**"LAVORI DI RIPRISTINO OFFICIOSITA'  
IDRAULICA TORRENTE AGNONE"**

## **Relazione di Valutazione Incidenza Ambientale - INTEGRAZIONE**

*Lavori per il ripristino della funzionalità idraulica del Torrente Agnone - JOP/C.01 (CIG: 8039397048 - CUP: B23H19000490001) - **Riscontro richiesta di integrazione procedura per la Valutazione di Incidenza prot. SIAR n° 305134 del 24/09/2020***

PERIMETRAZIONE  
AREA SIC IT9340091  
E AREA DI INTERVENTO

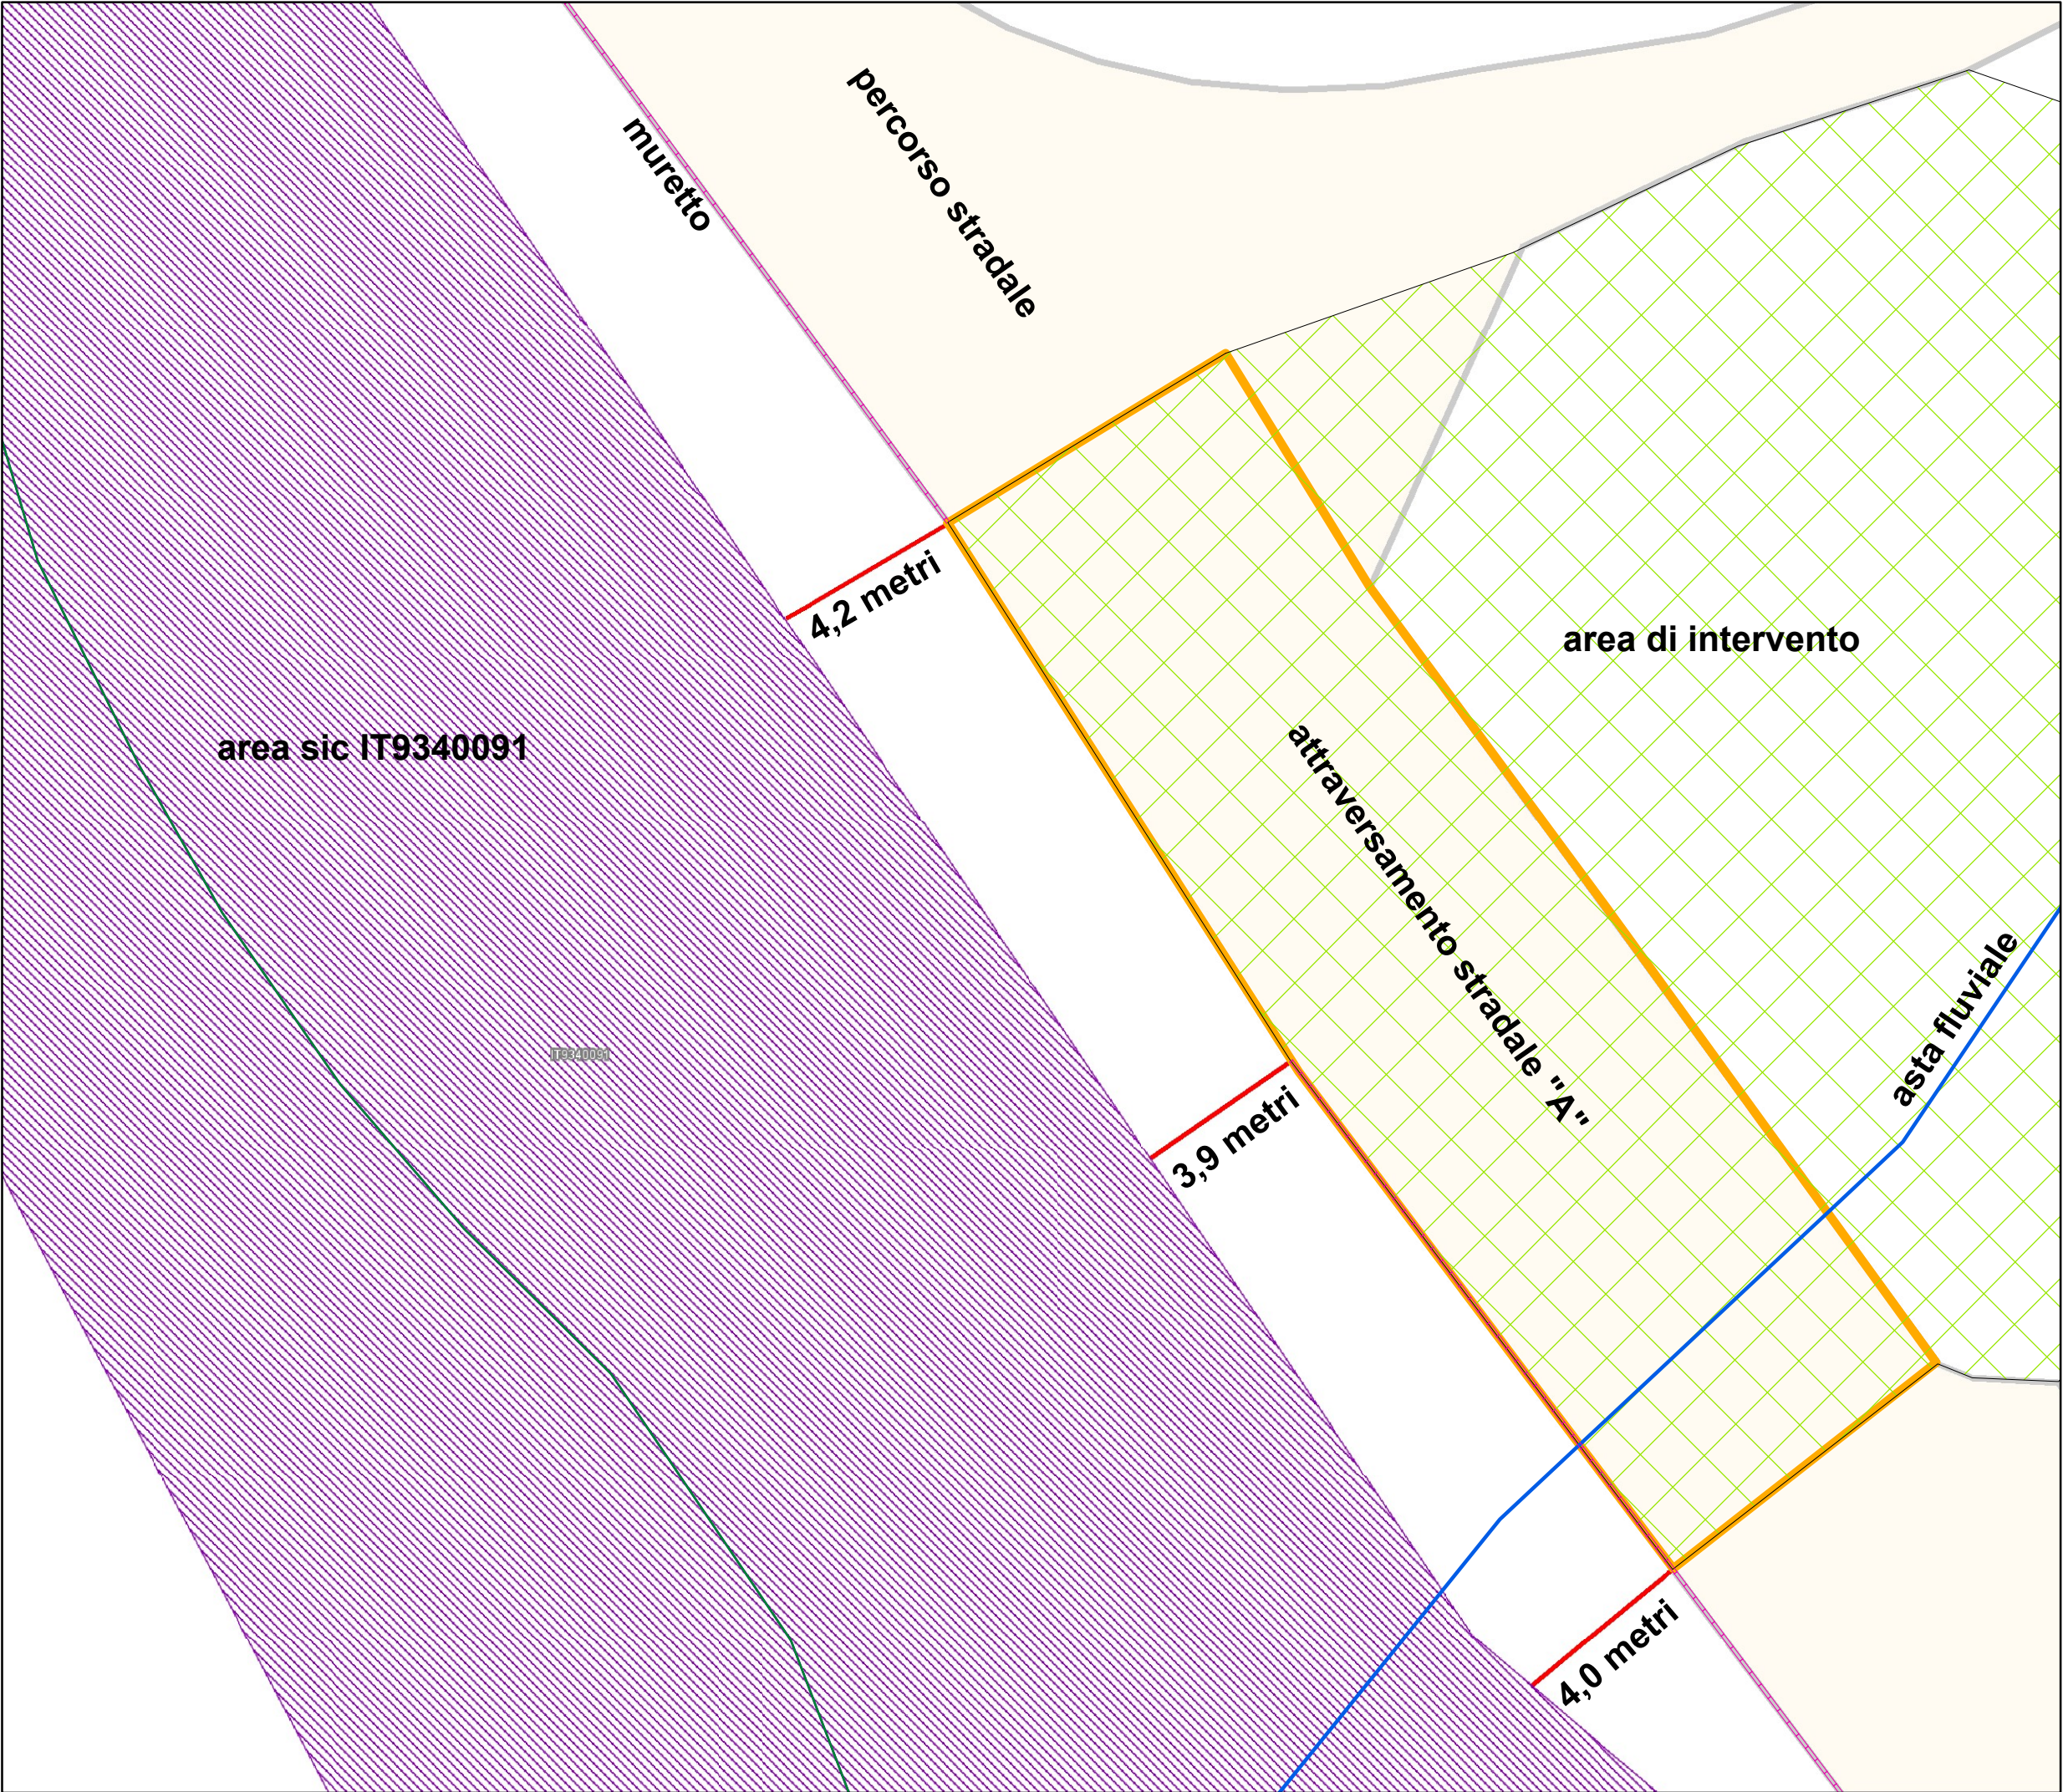
Pertanto, il riferimento contrastante rilevato dalla S.T.V. a pagina 36, risulta essere un mero refuso di digitazione costituito dall'omessa trascrizione dell'avverbio di negazione "non" davanti al participio passato del verbo comprendere. Ad ulteriore conferma si rimanda

all'attenta visione dell'elaborato di progetto *"PD-AR\_03 - Tavola dei Vincoli"*, dal quale è possibile verificare che il limite della zona SIC IT9340091 *"Zona costiera fra Briatico e Nicotera"* risulta ricadere al centro dell'arenile mentre l'area di intervento prevista in progetto debutta con l'attraversamento stradale divelto, circa 4 metri a monte.

Inoltre, in risposta a quanto segnalato nella nota, si allega uno stralcio della planimetria di dettaglio degli interventi previsti in progetto con sovrapposizione georeferenziata della perimetrazione del SIC IT 9340091. Si precisa che la cartografia di supporto su cui sono stati individuati gli interventi è il CTR Regionale mentre per la perimetrazione del SIC, fruibile dal sito del Ministero dell'Ambiente.
